2025年6月吉日
マテックス株式会社 商事営業部
〒581-0856 大阪府八尾市水越 1-125
TEL 072-941-8652
Email info@matex-japan.com

【LGU35-S7 シリーズ】後継品への切替えのご案内

●現行品と後継品の違い

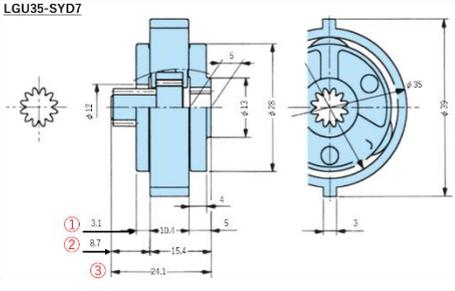
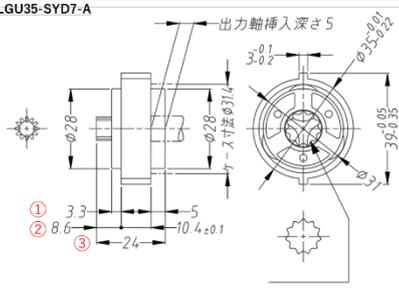
- 対象品番 : LGU35-4/5SYD7
- 切替え理由 : 構成部品の見直しによる製品の強度・耐久性向上のため。
- 終了時期 : 在庫がなくなり次第、後継品へ切替えさせていただきます。
- 後継品の品番 : 後継品は、品番末尾に「-A」が付加されます。
(例：LGU35-4SYD7⇒LGU35-4SYD7-A)

現行品	後継品
構造		
	キャリア A/B が亜鉛ダイキャスト製	キャリア A/B が焼結金属製
寸法		
	①：入力側のインター端面からキャリア B の寸法 ②：入力側のインター端面から入力軸頂点の寸法 ③：入力軸端面からキャリア A 端面の寸法	
	①：3.1 mm ②：8.7 mm ③：24.1 mm	①：3.3 mm ②：8.6 mm ③：24.0 mm
重量	LGU35-4SYD7：69g	LGU35-4SYD7-A：78g
	LGU35-5SYD7：71g	LGU35-5SYD7-A：79g
